COMUNE DI MASSA

PARZIALE VARIANTE AL VIGENTE P.R.G.C. FINALIZZATA ALLA REALIZZAZIONE DI INTERVENTI DI RECUPERO E RIQUALIFICAZIONE IN ZONA OMOGENEA "A" – FRAZIONE CASSETTE.

INDAGINI GEOLOGICHE

RELAZIONE DI FATTIBILITÀ

Tav.8 - Carta delle aree a Pericolosità Idraulica

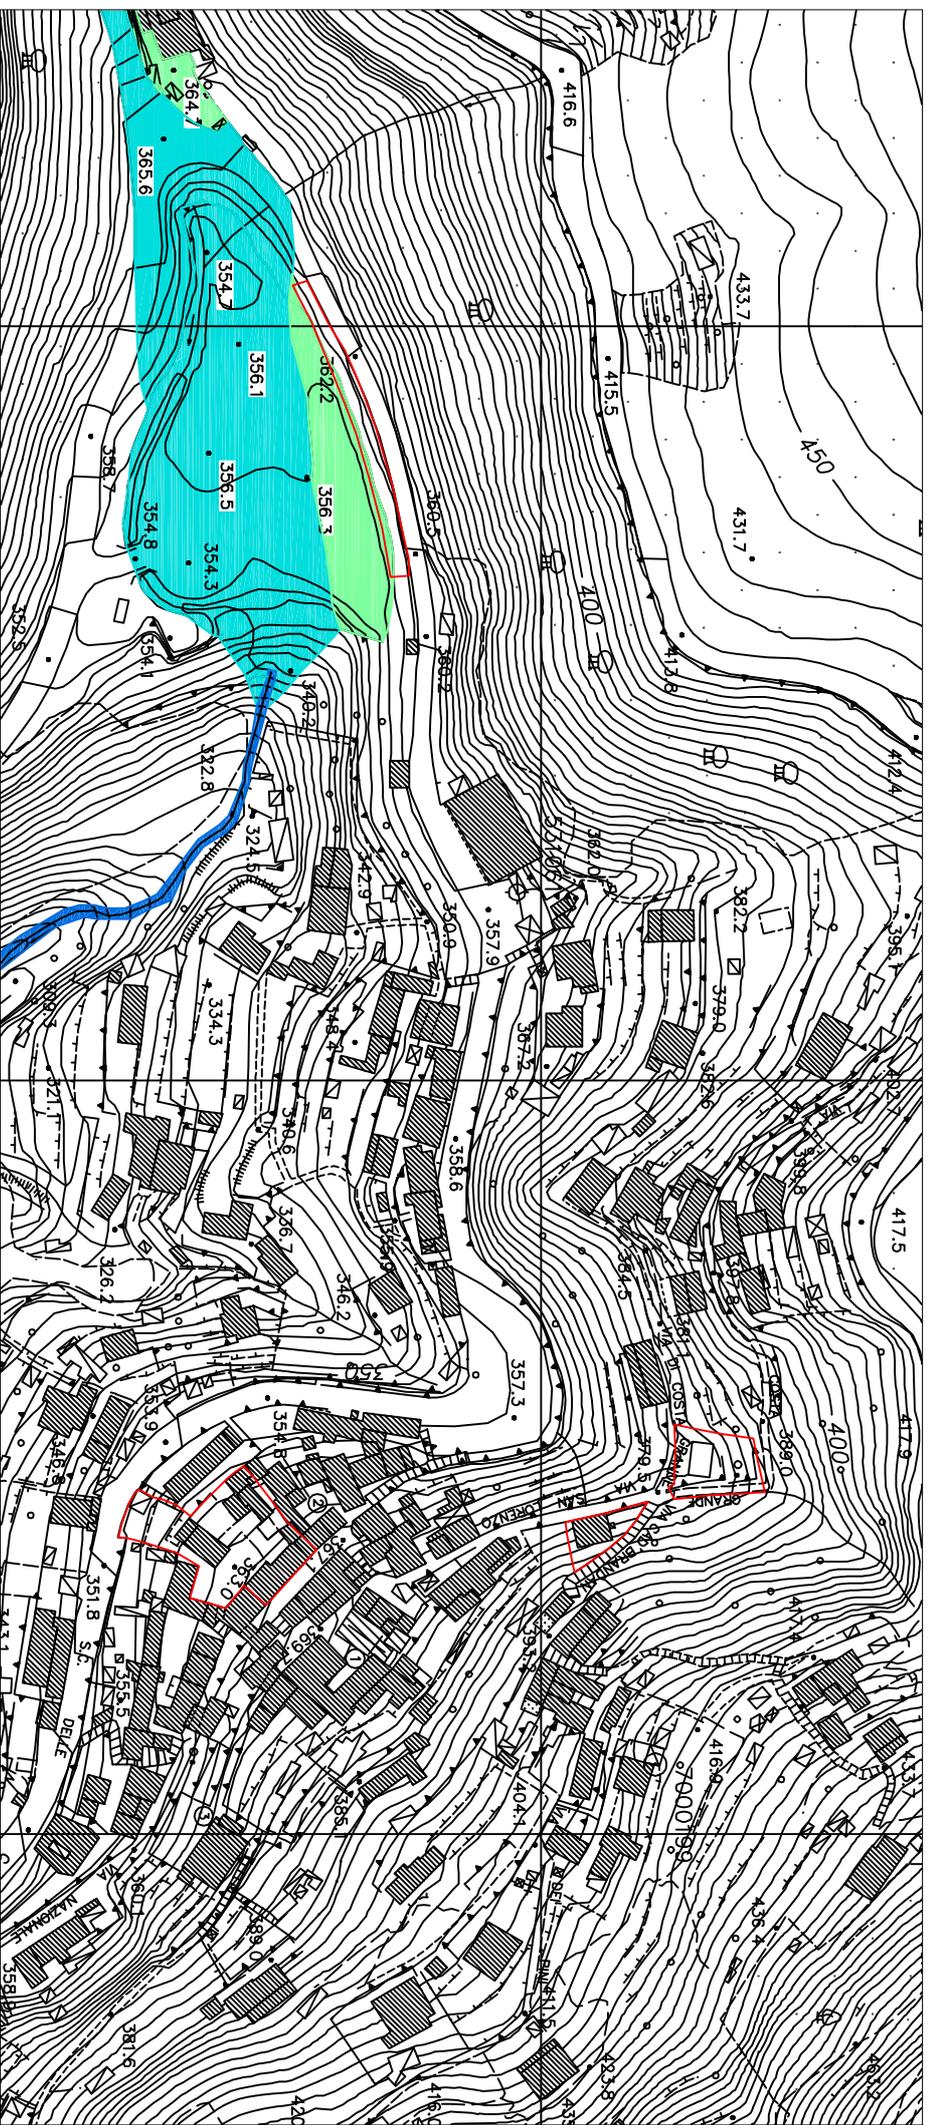
L'intervento **R3** ha come area di sedime un terreno che ricade invece in pericolosità **I2**, a seguito della modifica apportata dal Geologo sulla base di notizie storiche. Egli, infatti, ha riscontrato che la zona del campo sportivo è soggetta ad allagamenti dovuti al Fosso delle Casette che, nella zona a monte della Grotta Madonna del Cavatore, quindi ad ovest del paese, è stato ristretto nel suo alveo per far posto alla strada diretta verso le cave, e tombato in alcuni punti per l'attraversamento stradale. Si è visto che, per tali ragioni, in caso di eccezionali piogge, l'acqua del fosso può invadere

Per questo motivo l'istruttore propone per l'areale R4 una perimetrazione in I4, PIME nel PAI, che potrà essere modificata sulla base di idonei studi e/o a seguito di intervento di adeguamento idraulico.

- si ritiene corretta la modifica alla pericolosità idraulica proposta;
- si stabilisce la modifica della classe di pericolosità idraulica dell'intervento R4, da bassa a molto elevata, corrispondente alla PIME;

Recependo suddette modifiche, il sottoscritto suggerisce di inserire l’alveo dell’impluvio morfologico non demaniale che attraversa l’intervento R4 in pericolosità idraulica I4 (pericolosità idraulica molto elevata ai sensi del P.A.I., Bacino Toscana Nord) a partire dall’attraversamento della sovrastante strada comunale denominata Via dei Pini fino alla

confluenza del corso d'acqua nel sottostante "Canale delle Casette", torrente demaniale (inserito nel P.I.T. , D.C.R.T. n°58 del 02/07/2014) il cui alveo è a sua volta da considerare in pericolosità idraulica molto elevata o I4.

Carta della fattibilità idraulica - scala 1:5.000

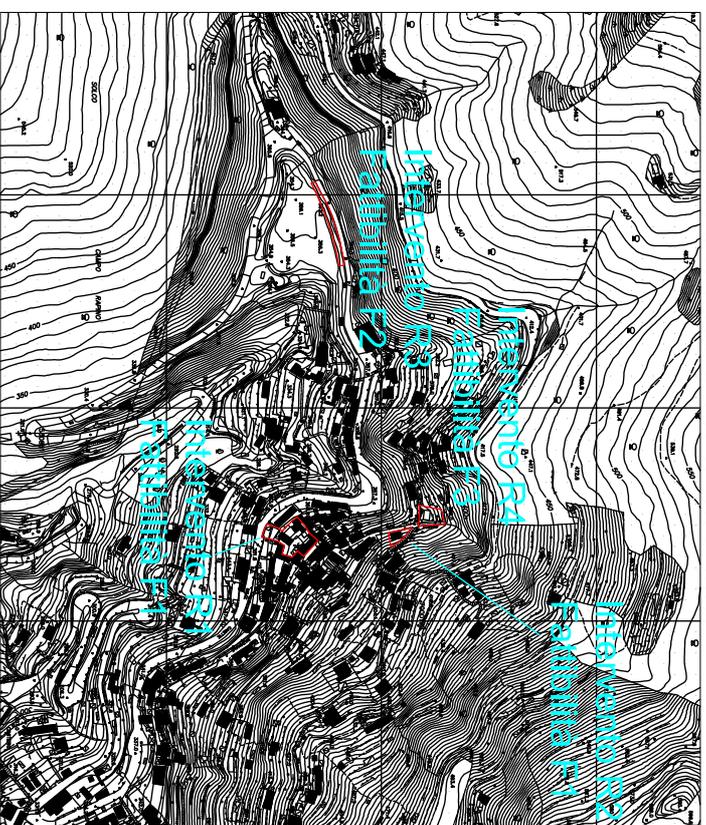
- si ritiene corretta la modifica alla pericolosità idraulica proposta;
- si definisce la modifica della pericolosità idraulica dell'intervento R4, da II a I4;
- si stabilisce, conseguentemente la modifica della classe di fattibilità idraulica dell'intervento R4, da F1 a F3;

Fattibilità idraulica intervento R4: l’istruttore, viste le considerazioni che l’hanno indotto ad una modifica della pericolosità idraulica, ritiene opportuna la definizione di una classe di **fattibilità 3 - condizionata** all’esecuzione di uno specifico studio idrologico-idraulico e alla soluzione delle criticità idrauliche individuate, anche in considerazione del fatto che le acque esondate interessano la viabilità comunale che transita sul lato valle della R4.

Per quanto riguarda la fattibilità, alla luce delle modifiche suddette della pericolosità idraulica, si considera corretto l'inserimento dell'intervento R4 in fattibilità idraulica 3 – condizionata all'esecuzione di uno specifico studio idrologico-idraulico e alla soluzione delle criticità idrauliche individuate, anche in considerazione del fatto che le acque esondate interessano la viabilità comunale che transita sul lato valle dell'intervento R4.

Si allegano le relative cartografie modificate, per quanto riguarda la pericolosità idraulica e la fattibilità idraulica.
